**PR6**

Restauration, au sud du quai, au port  
de Gaspé (Sandy Beach)

6212-06-004

## **RECUEIL DES AVIS ISSUS DE LA CONSULTATION AUPRÈS DES MINISTÈRES ET ORGANISMES**

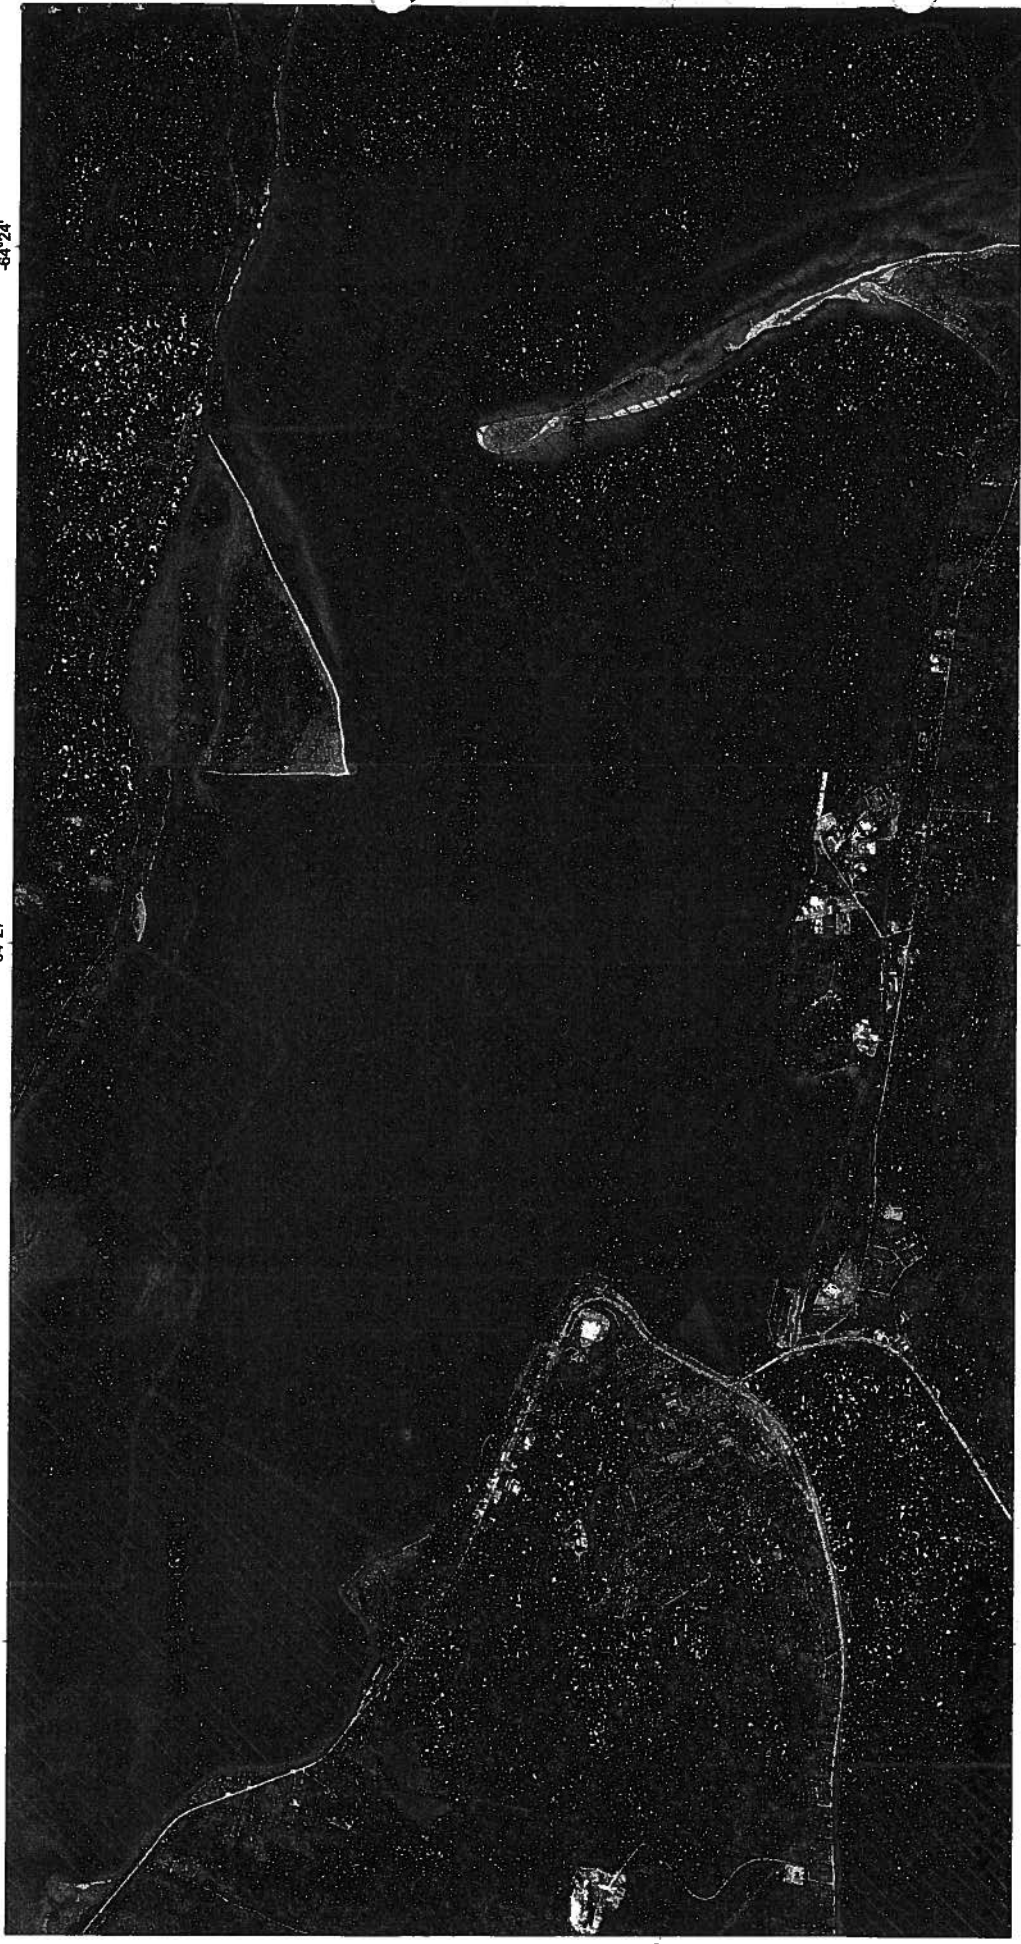
Enfin, la figure B-17 de la page C-9 ne présente pas l'habitat légal du poisson de la Baie de Gaspé.

- Remplacer cette figure par celle annexée au présent avis sur la recevabilité de l'étude d'impact.
